改善箇所説明図

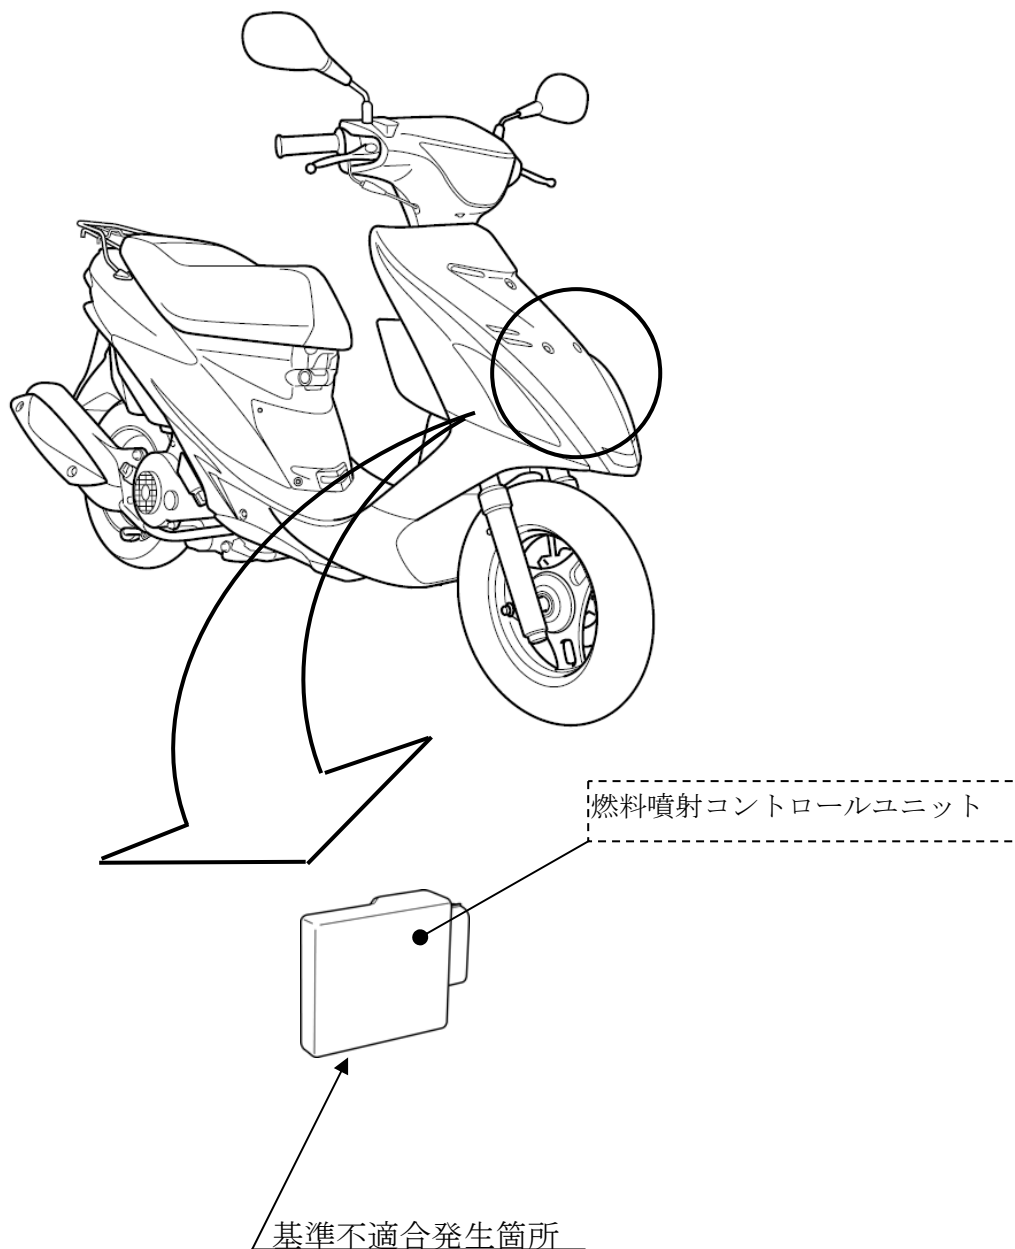
燃料噴射コントロールユニットにおいて、車両の製造工程で誤品を組付けたものがある。そのため、加速時の騒音規制値を満足しなくなる。

全車両、燃料噴射コントロールユニットの品番を点検し、該当するものは正規品に交換する。

識別：車台番号の打刻近傍に白色のシールを貼付する。
